CAAC 适 航 指 令

编号: CAD2007-B737-10R1

一. 标题: 检查主缝翼滑轨下止动块组件

图1 缝翼滑轨下止动块组件

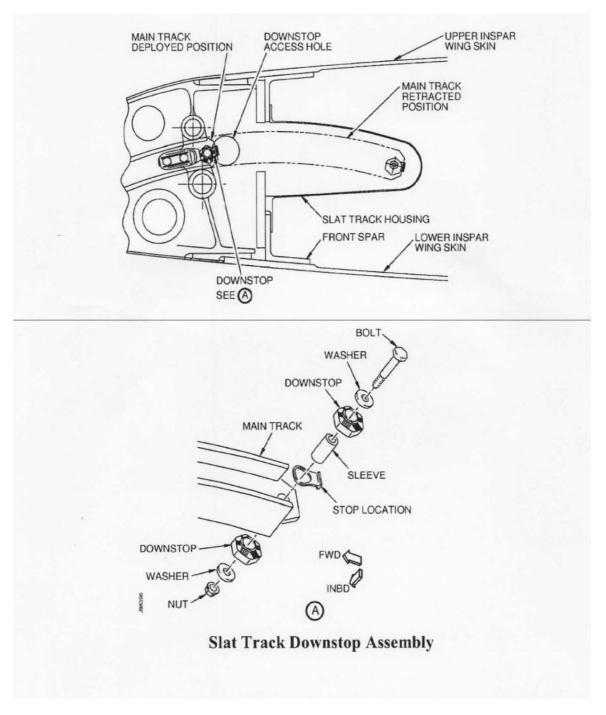
A、在收到本指令后10天内,详细检查或孔探检查每个主缝翼滑轨

下止动块组件,以确认缝翼滑轨硬件(见波音服务信函737-SL-57-084-B图1以及本指令图1中的螺栓、垫圈、下止动块、止动片、以及螺帽)安装是否适当。套管的安装是否正确不需要确认,止动片零件既可安装在缝翼滑轨的内侧也可安装在缝翼滑轨的外侧。如有任一零件丢失或安装不正确,在下次飞行前,采用按照本指令C段规定的程序批准的方法,安装新的或可以使用的零件;对缝翼滑轨收回腔内进行一次详细检查,以确定是否有外来物碎片(FOD)和损伤。在下次飞行前,采用按照本指令C段规定的程序批准的方法,去除发现的任何FOD,修复发现的任何损伤。采用波音多用户信息编号1-523812011-1,或1-527463441-1,是确认正确安装、安装新件或可用件、检查有无损伤和FOD、去除FOD和修复损伤的一种批准方法。之后以不超过3000飞行循环的时间间隔,重复本指令A段要求的措施。

B、在收到CAD2007-B737-09后20天内:对螺帽施加50至80英寸/磅之间的力矩,在施加该力矩时螺栓头必须固定。
